Asunto: CR-57267 - INFORME TÉCNICO PRODUCTO DE LA VISITA DE INSPECCIÓN VISUAL RE

CR-57267

**ASUNTO:** Informe Técnico producto de la visita de inspección visual realizada y Análisis documental proyecto en construcción **DISTRITO VERDE "Vive Claro"**.

Figura 2. Cimentación proyectada y observación en campo

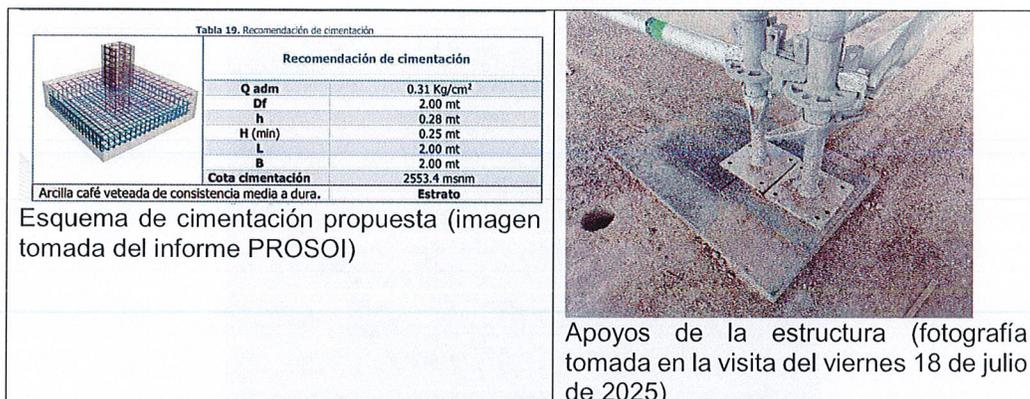
6. Dado que, al momento de la visita los elementos de apoyo a nivel del terreno de las gradería y de la tarima ya estaban ejecutadas, no fue posible verificar la cimentación construida, pero a la vez la documentación existente muestra diferencias entre unos y otros, por lo cual, la solución posiblemente ejecutada no corresponde a la cimentación proyectada en los informes técnicos suministrados; se recomienda generar un documento aclaratorio que indique con soportes las cimentaciones finales que fueron ejecutadas.

borde de las graderías, sumado a lo anterior, es importante mencionar que las graderías no se apoyan en una cuadrícula de 2.0 m x 2.0 m como se menciona en el estudio de suelos, sino en unas cuadrículas de apoyo de 2.5 m x 3.0 m y 2.0 m x 3.0 m, lo cual podría conllevar a mayores concentraciones de carga por par de apoyo.

Figura 4. Amenaza de inundación por encharcamiento – Predio DISTRITO VERDE “Vive Claro”, (Decreto Distrital 555 de 2021).

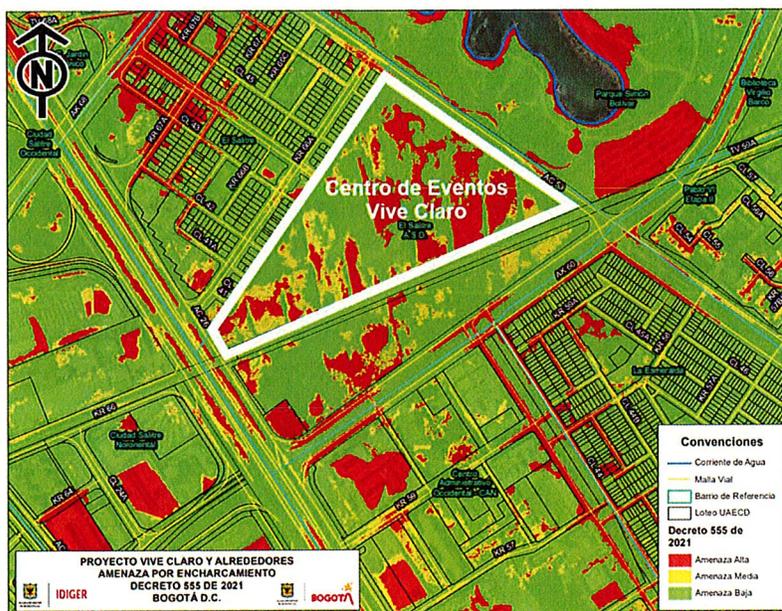
Esto indica que, visualmente, el predio puede presentar alta susceptibilidad encharcamiento local tanto por las características del suelo (compuesto principalmente por arcillas y limos) como por la revisión multitemporal, de tal forma que, durante la ocurrencia de lluvias y aún más acentuado durante la temporada de mayores precipitaciones, se formarán frecuentemente láminas de agua, más cuando no hay conexión con cuerpos de agua definidos que faciliten el drenaje. Por lo anterior, se presentan las siguientes observaciones con el fin de constatar y hacer allegar los siguientes análisis o soportes técnicos que no fueron suministrados o no fueron desarrollados dentro del componente hidrológico - hidráulico:

4. Se recomienda presentar o incorporar los análisis multitemporales que permitan identificar detalladamente o caracterizar el escenario de riesgo por encharcamiento y que permitan plantear soluciones acordes a dicha necesidad.

*Figura 6. Distribución de filtros franceses para el manejo de aguas en la zona de gradas y planta, adaptado con registro de inspección ocular del 18\_07\_2025.*

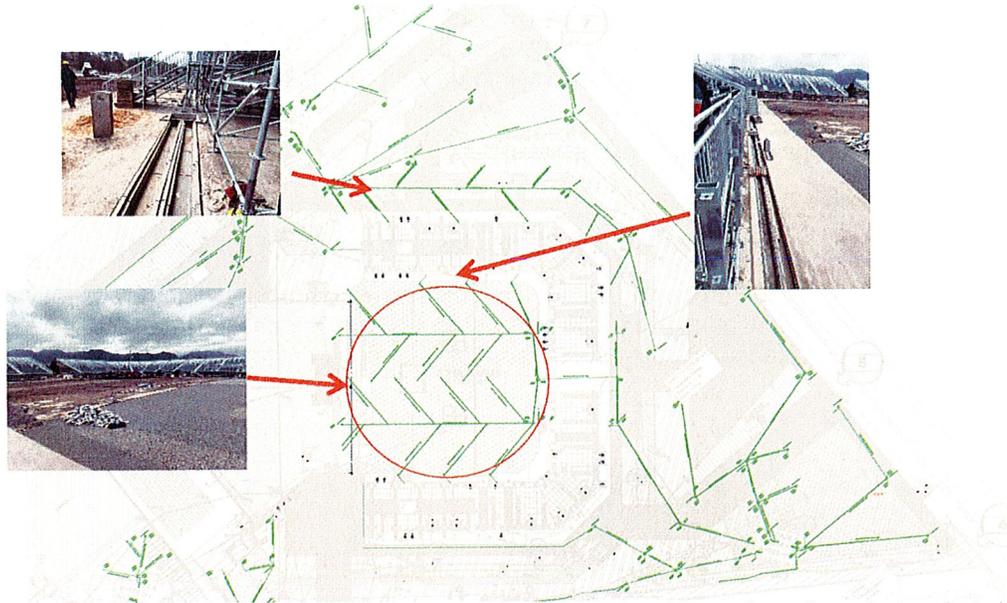
1. Se recomienda presentar el informe y Soporte hidrológico - hidráulico donde se visualice que las tuberías de 4 a 6 pulgadas que compone los filtros franceses son capaces de drenar eficientemente el exceso de escorrentía, lo anterior acorde a las curvas Intensidad-Duración-Frecuencia de la zona y a la capacidad de infiltración local. Si bien en el plano suministrado se aprecia el dimensionamiento y ubicación del sistema de drenes, no se aprecia la memoria de cálculos que deriven el debido soporte de la pendiente y diámetro de tubería.

Fotografía 9-10. Llama la atención que de forma generalizada las piezas en su mayoría vienen etiquetadas con la siguiente ADVERTENCIA: Las piezas sueltas debido a una falla al colocar las cuñas en su lugar podrían causar lesiones graves o la muerte.

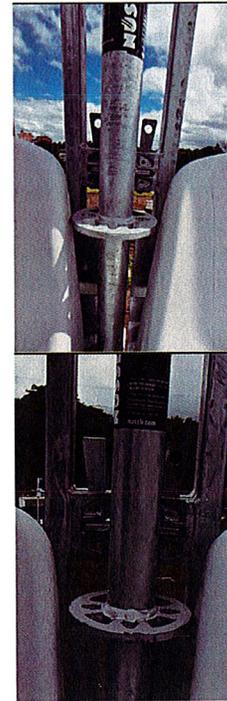
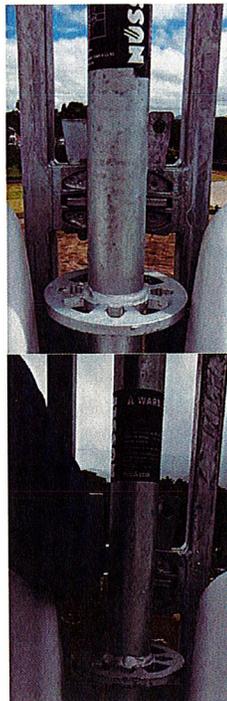
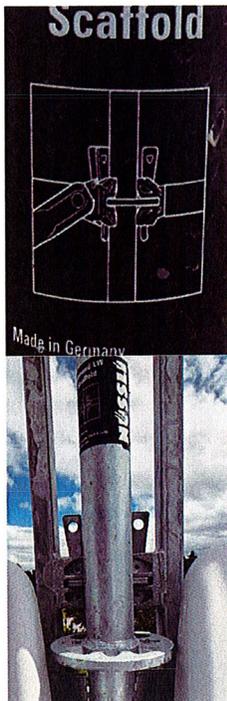
No obstante lo anterior, **se evidencia que muchas de las cuñas instaladas no presentan un estándar de colocación que permita dar total cumplimiento a la advertencia antes referida**, dado que en diferentes componentes (graderías y barandas) como se presenta en las siguientes imágenes se puede identificar cuñas que no han sido totalmente introducidas hasta el tope de seguridad o elemento de fijación para evitar su caída, pérdida o inclusive retiro derivado de acciones humanas mal intencionadas con las consecuencias o riesgos advertidos por el fabricante:

**Fotografía 28.** Solo los elementos horizontales de las barandas cuentan con tapas, lo cual ayuda y previene accidentes por la operación de las mismas.

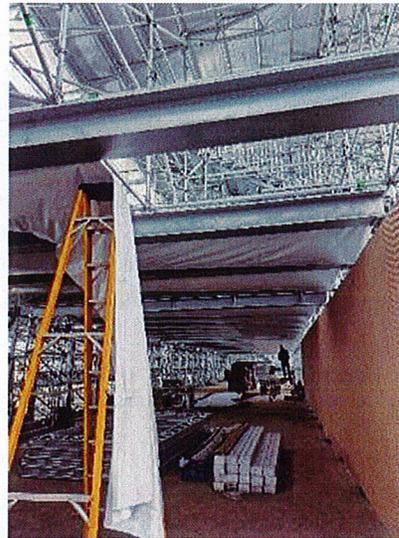
**Fotografía 29-30.** La cubierta que se está instalando bajo las graderías del costado oriental pueden ser objeto de amenaza por fuego o incendio por caída de objetos o colillas de cigarrillo entre otros.
